设计修改通知便函

建设单位	三明城投集团房地产开发有限公司			主送单位	建设单位					
工程名称	三明饭店·江滨广场(地下室)			抄送单位	质检 监理 施工单位					
工程编号	J2016-X1-C			发文日期	2020.10					
更改理由	1. 原设计图纸错、漏、碰、缺的更正。 2. 原设计计算的更正。 3. 原构造设计的改进或完善。 √ 4. 其它工种设计人员要求配合更改。 5. 地质条件与原资料有出入造成的修改。 √ 6. 建设单位要求更改。 7. 施工单位要求更改。 √ 8. 施工条件变化。 9. 施工图审查意见。									
因室内装修,甲方要求进行更改及砼墙体大小不一致及现场施工实际情况需做以下变更:具体如下: 一、地下室负一层变更内容如下,详附图一: 1.(1-N)轴交(1-13)轴送风井和送风机房之间的隔墙往(1-M)移动0.2米。 2.(1-E)轴交(1-11)轴合用前室送风井及空调水井部分墙体内凹0.1米。 3.(1-F)至(1-J)轴交(1-10)至(1-11)轴处暂存室墙体往(1-J)轴移动4.0米;取消收货办公室及墙体。 4.(1-D)轴交(1-8)至(1-10)轴处电梯墙体往(1-D)轴移动0.1米。 5.(1-A)至(1-B)轴交(1-11)至(1-13)轴处空调设备间墙体往(1-B)轴移动0.2米。 6.取消(A-E)轴交(A-12)轴处电井右侧隔间墙体。 7.酒店编号46-48停车位与住宅编号365-367停车位位置对调。 二、地下室负二层变更内容如下,详附图二: 1.(1-L)至(1-N)轴交(1-10)至(1-11)轴处卫生间改为管事部储藏室;污水间下侧墙体往(1-N)轴移动1.5米;右侧墙体往(1-11)轴移动0.2米。 2.(1-A)至(1-L)轴交(1-10)轴处墙体往(1-11)轴移动0.2米。 3.(1-D)至(1-E)轴交(2-N)轴制冷机房内增加电控室。 4.(1-E)轴交(1-10)轴处水泵房墙体往(1-F)轴移动0.4米。 5.(A-E)至(1-A)轴交(1-10)至(A-12)轴处柴油发电机房墙体往(1-A)轴移动0.1米,门移位至墙中。 6.(1-N)轴交(1-13)轴送风井和送风机房之间的隔墙往(1-M)移动0.15米。 7.(1-N)轴交(1-13)轴处制服间右侧墙体往(B-10)轴移动1.2米;下侧墙体延伸至(B-10)轴。 8.(1-G)轴交(1-M)轴交(1-13)轴处取消布草间(干净)和办公室。 9.(1-E)轴交(1-11)轴合用前室送风井及空调水井部分墙体内凹0.1米。 更改说明:1、本更改处所涉及到其他数据、尺寸在施工时应一并相应调整。 2、本更改应经甲方确认及有关单位审批审查后方可施工。

福建东南设计集团有限公司 建设部甲级证号:A135004031	备 注:	施工图审查批准单位:		注册建筑师执业章:	建设单位:			工程名称:	
		施工图审查批准证书号:			三明城投集团房地产开发有限公司			三明饭店·江滨广场(地下室)	
		图纸专用章:			审 定 曾 杰			图名:	
				注册结构师执业章:	项目负责 黄劲峰		附图一		
					专业负责 黄劲峰				
					审 核 黄劲峰		工程编号 J2016-X1-C		
					校 对 陈玉玲		图 别 建施		
					设 计 雷照丽		图 号 01		
		制 图 雷照丽		日 期 2020.10

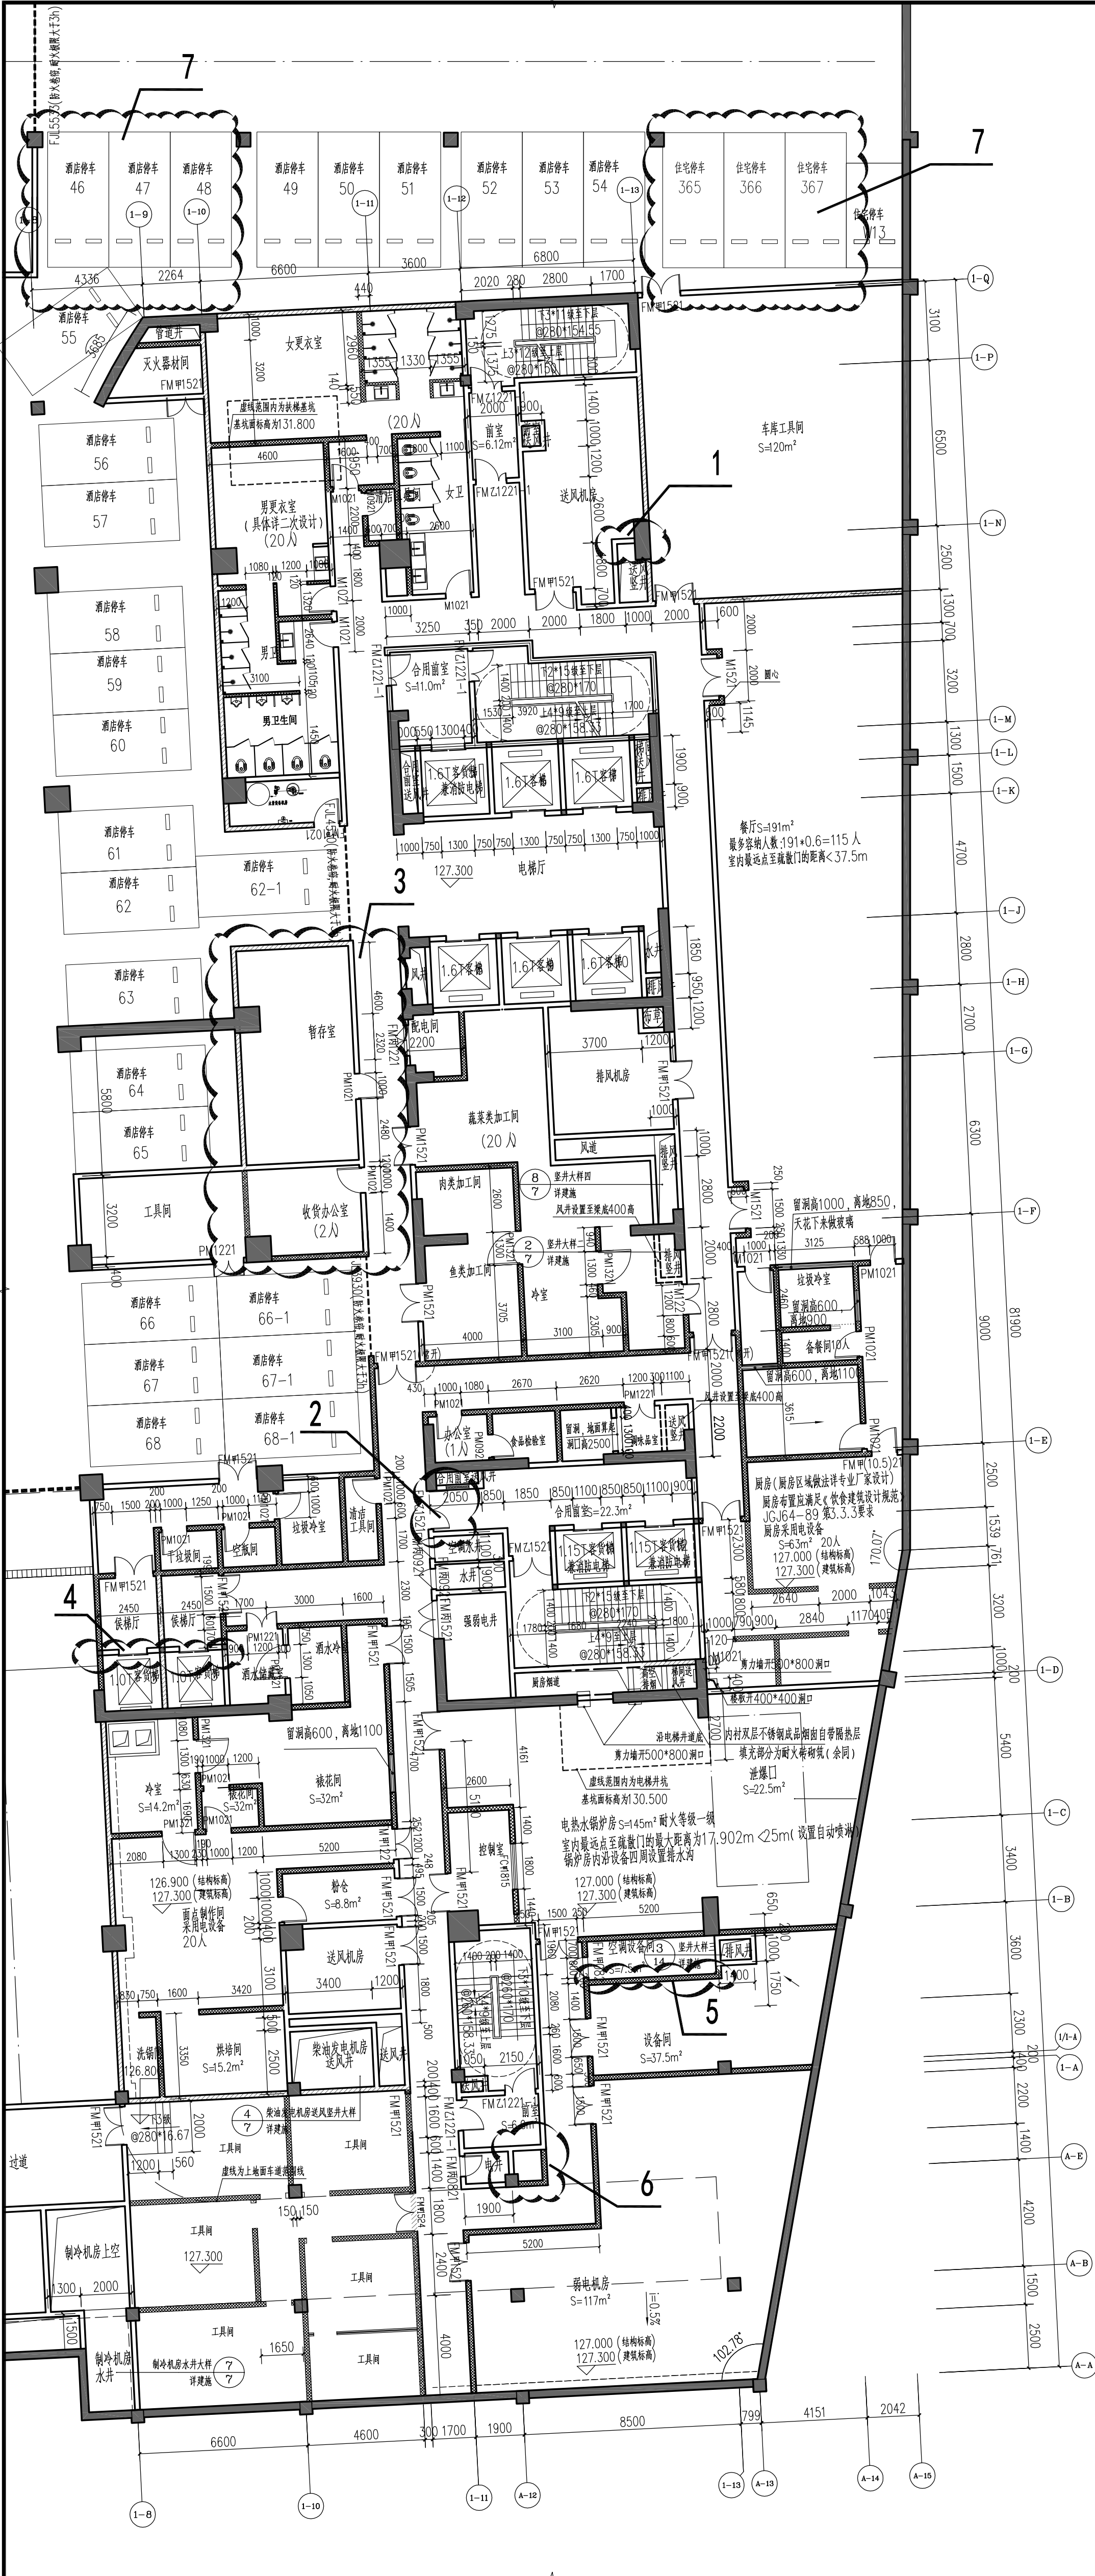
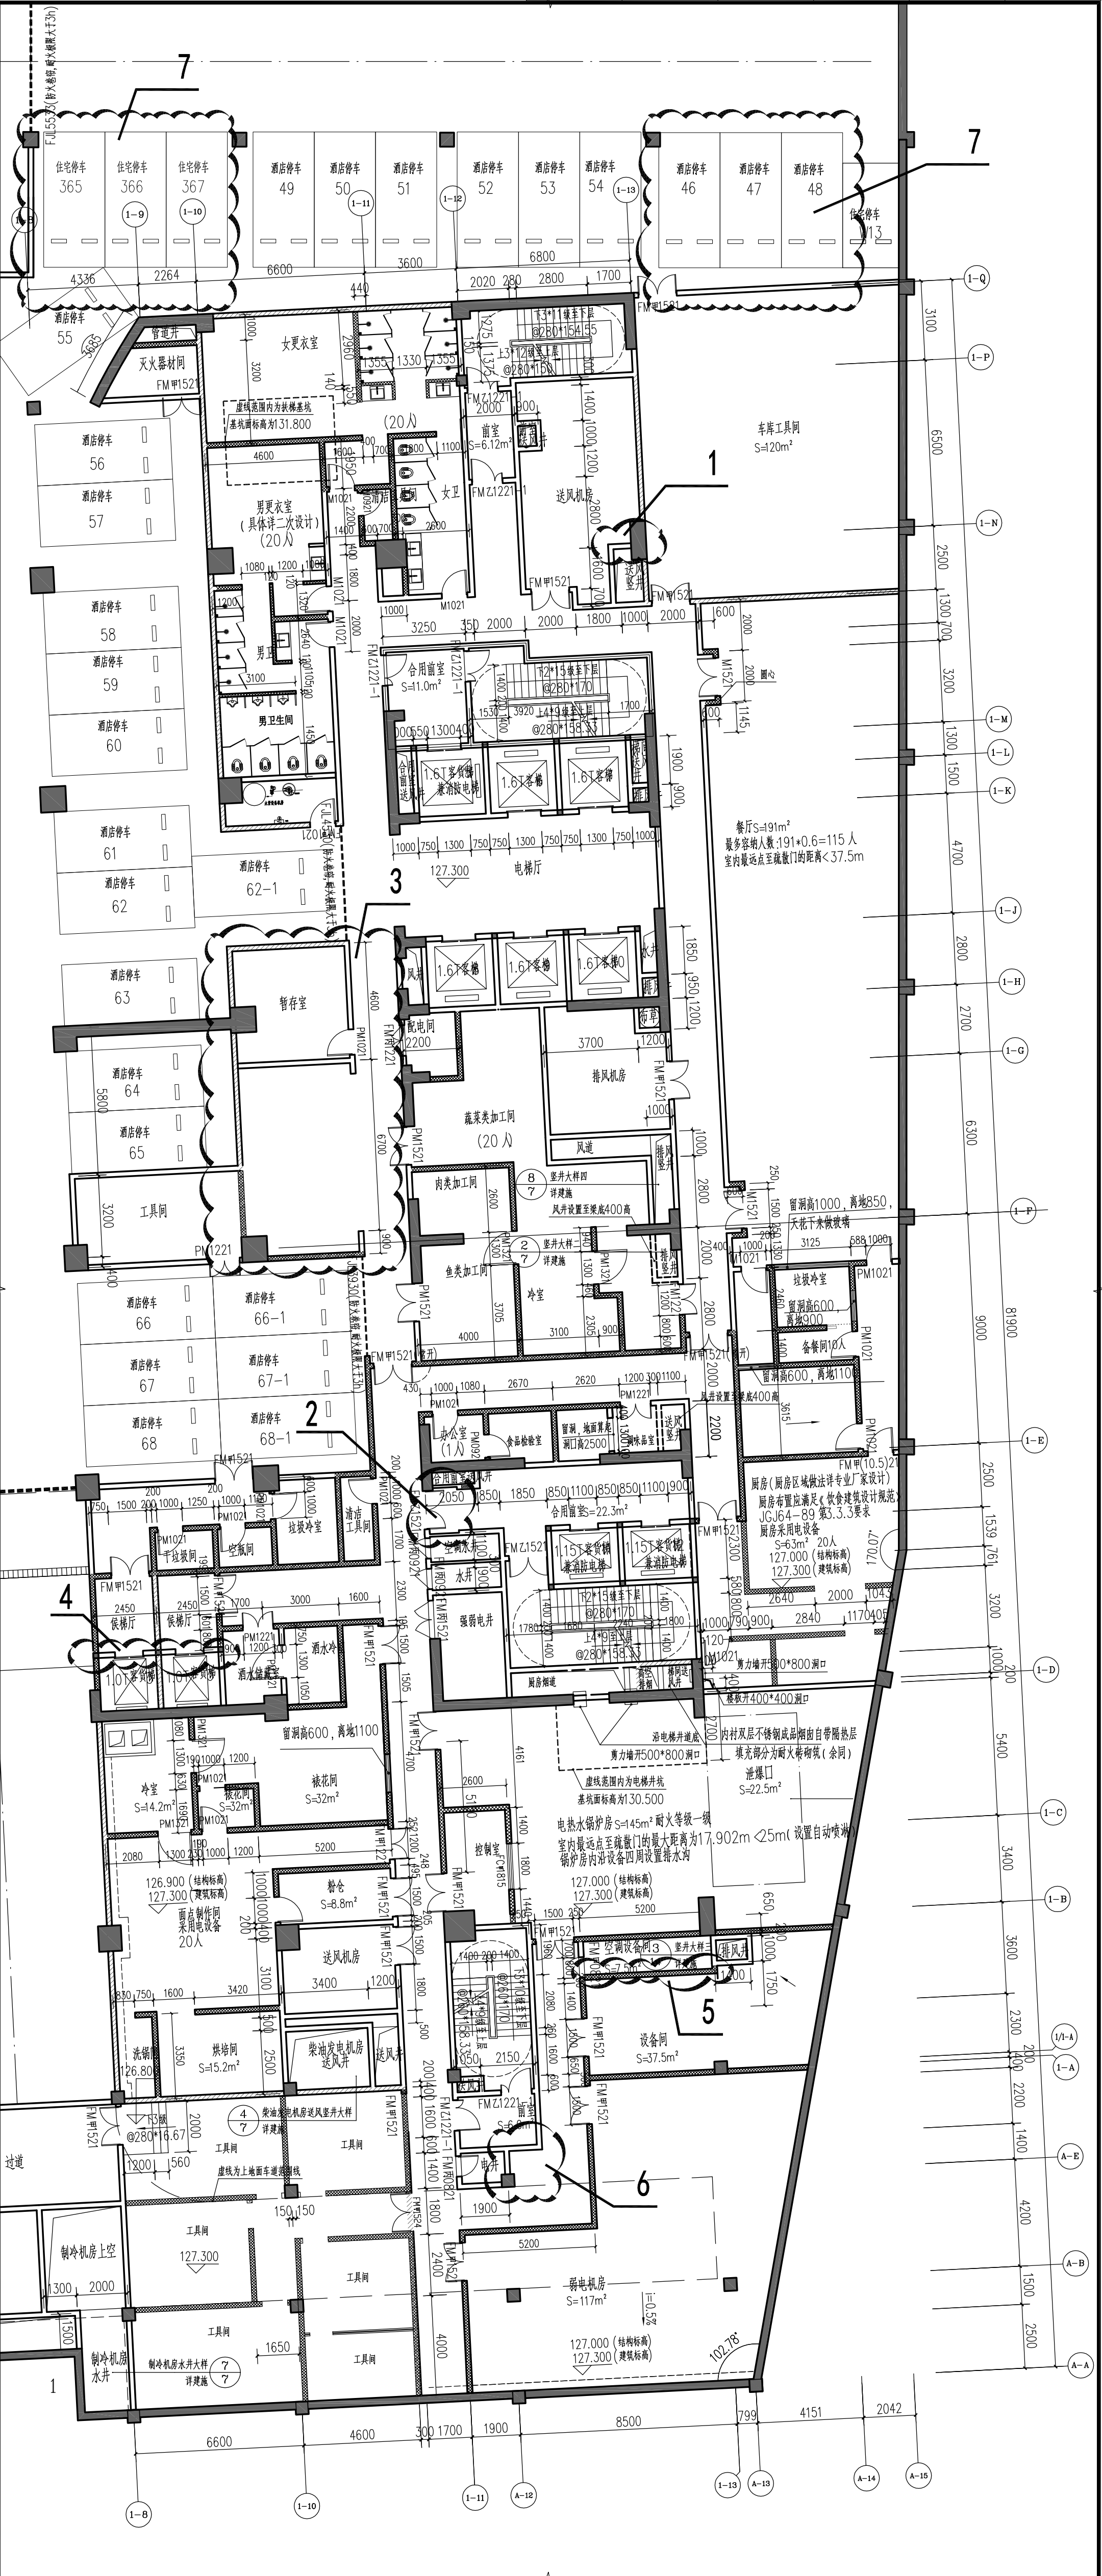
- 因室内装修、甲方要求进行更改及砌墙体大小不一致及现场施工实际情况需做以下变更,具体如下:
- 1.(1-N)轴交(1-13)轴处送风和送风机房之间的隔墙(1-M)轴移动0.2米。
 - 2.(1-E)轴交(1-11)轴处合用前室送风井及空调水井部分墙体内凹0.1米。
 - 3.(1-F)至(1-J)轴交(1-10)至(1-11)轴处管存室墙体在(1-J)轴移动4.0米;取消收货办公室及墙体。
 - 4.(1-D)轴交(1-8)至(1-10)轴处电梯墙体在(1-D)轴移动0.1米。
 - 5.(1-A)至(1-B)轴交(1-11)至(1-13)轴处空调设备间墙体在(1-B)轴移动0.2米。
 - 6.取消(A-E)轴交(A-12)轴处电井右侧隔间墙体。
 - 7.酒店编号46-48停车位与住宅编号365-367停车位位置调换。
